**Avis de la Mission Régionale d'Autorité environnementale  
Nouvelle-Aquitaine  
sur le projet de parc éolien de Cassini situé sur la commune de  
ROYERE-DE-VASSIVIERE (23)**

n°MRAe 2025APNA68

dossier P-2025-17411

**Localisation du projet :** Commune de ROYERE-DE-VASSIVIERE (23)  
**Maître(s) d'ouvrage(s) :** Société du Parc éolien de Cassini (Total Quadran)  
**Avis émis à la demande de l'Autorité décisionnaire :** Préfète de la Creuse  
**En date du :** 28/02/2025  
**Dans le cadre de la procédure d'autorisation :** Autorisation environnementale  
L'Agence régionale de santé et la préfète de département au titre de ses attributions dans le domaine de l'environnement ayant été consultés.

*Localisation des surfaces défrichées - extrait étude d'impact pages 230 et 231*

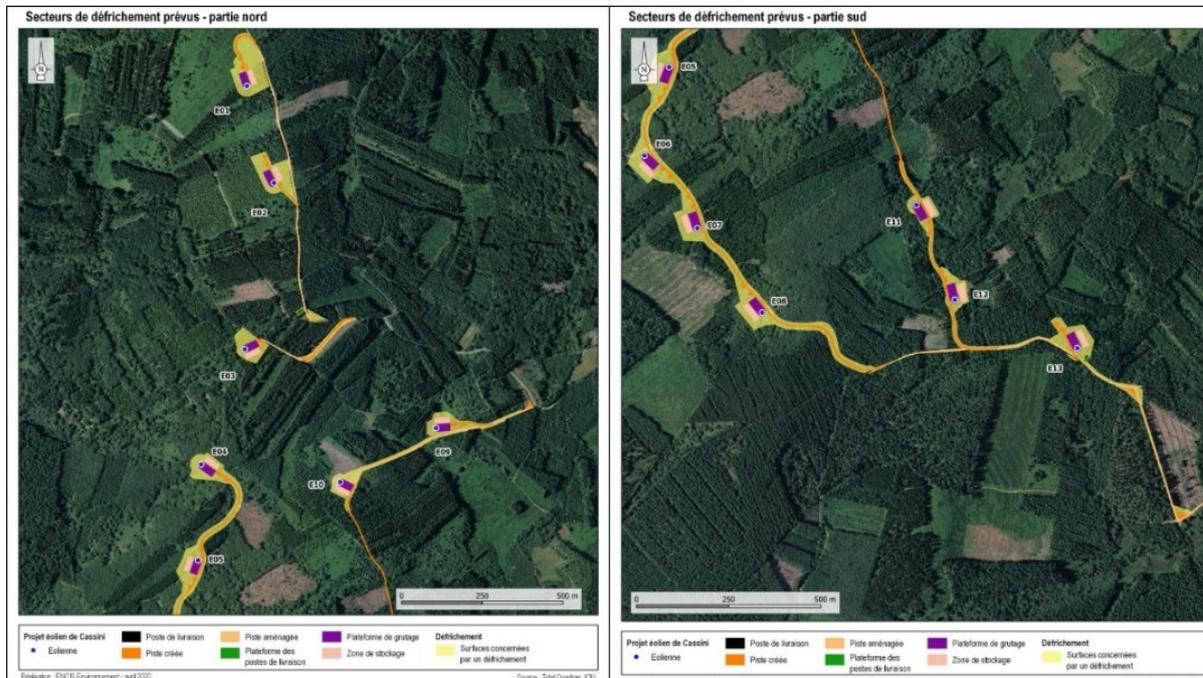
Le projet s'implante en **zone boisée** et nécessite la création d'environ 2,8 km de nouveaux chemins. Sa réalisation nécessite un défrichage sur une surface totale estimée à 13,7 ha. Les surfaces défrichées (en jaune) sont présentées en pages 230 et 231 de l'étude d'impact.

*Eoliennes et enjeux chiroptères - extrait volet milieu naturel page 327*

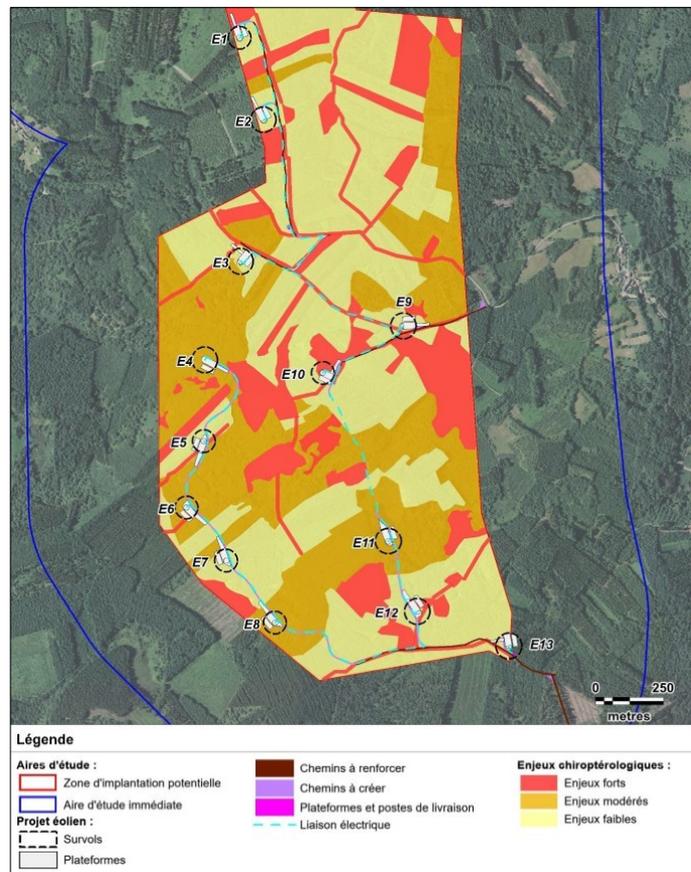
L'étude conclut à des effets résiduels négligeables à très faibles sur les différentes espèces d'oiseaux et de chiroptères, ne donnant pas lieu à demande de dérogation au titre des espèces protégées. Pour autant, l'analyse de l'état initial de l'environnement a permis de mettre en évidence la présence de très forts enjeux du site pour l'avifaune et les chiroptères. La carte suivante présente la localisation des éoliennes par rapport aux enjeux chiroptères mis en évidence.

Il convient de rappeler à ce propos les lignes directrices d'EUROBATS<sup>4</sup> qui proscrivent l'installation d'éoliennes en forêt, quel qu'en soit le type, ni à moins de 200 m en raison du risque de mortalité élevé et du sérieux impact sur l'habitat qu'un tel emplacement peut produire pour toutes les espèces de chauves-souris.
